Información de servicio técnico

61-34285-20
03-34285-01/-02/-03/-04/-05/-06/-07
61-37770-00
03-37770-01/-02/-03/-04/-05
MERCEDES-BENZ

OM 457/OM 460

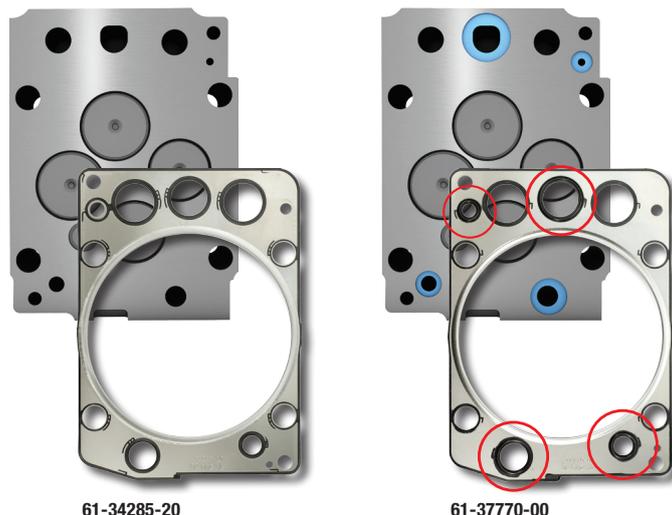
Deseamos informarle que en los motores de la serie OM 457 & OM 460, las culatas han sido modificadas a partir del número de motor 085588. La superficie de obturación de la culata utilizada hasta el motor 085588 era plana, mientras que la culata modificada, presenta una ranura fresada alrededor de los circuitos de refrigeración y la presión de aceite. La junta de culata se modificó de acuerdo a la nueva culata para aumentar así el potencial de obturación.

Las principales diferentes características de la nueva junta de culata son los labios obturadores de goma de las perforaciones para el agua y el aceite a presión (1) cuyo espesor es más o menos 3 mm. mayor.

61-34285-20_Plano del labio obturador de goma

61-37770-00_Labio obturador de goma 3mm más alto

La elección de las culatas y de las juntas de culata se determinan mediante el número del motor. Sin embargo, el conjunto de culata y junta de culata, son también compatibles para motores anteriores al motor 085588. Por esta razón, para llevar a cabo los trabajos de reparación, es imprescindible observar el tipo de culata que está montado. Observe siempre que la junta de culata y el kit de reparación siempre correspondan a la culata en cuestión. Una incorrecta elección causarán daños en el motor.

Culata con superficie de obturación plana. Hasta el motor N°: 085588
61-34285-20 (junta de culata) o bien **03-34285-XX** (kit de reparación de la culata).

Culata con ranuras fresadas. A partir del motor N°: 085589
61-37770-00 (Junta de culata) o bien **03-37770-XX** (kit de reparación de la culata)
